# Unterschied der Steuerkettensätze MCK0390 / MCK0392 und MCK1070

Der Steuerkettensatz MCK1070 vervollständigt die Abdeckung an Fahrzeugen, die nicht durch die Steuerkettensätze MCK0390 und MCK0392 abgedeckt sind. Dabei handelt es sich um Fahrzeuge der Marken HYUNDAI und KIA, die ab dem Jahr 2010 produziert wurden und mit einem Dieselmotor von 1.100 bis 1.700 ccm CRDi ausgestattet sind.

## MCK0392

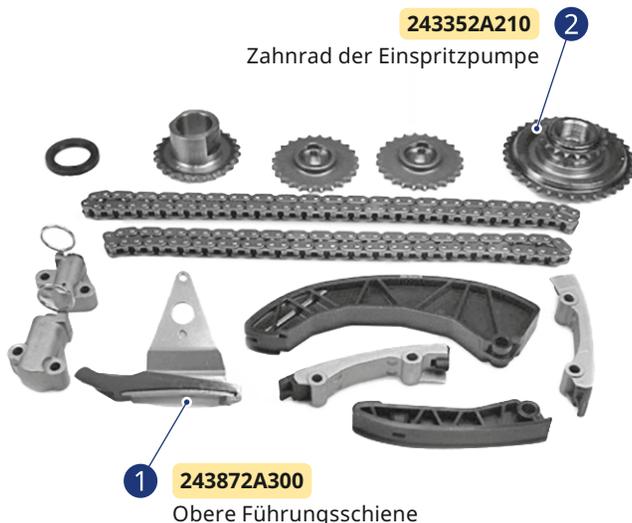
Das Zahnrad der Einspritzpumpe in diesem Kit weist eine kleine Stufe auf der Vorderseite auf. Auf der Rückseite befindet sich eine erhöhte Kante. Die Bohrung hat eine Nut.

Die Welle der Einspritzpumpe weist einen Zahn auf, die mit der Nut in dem Zahnrad übereinstimmt.
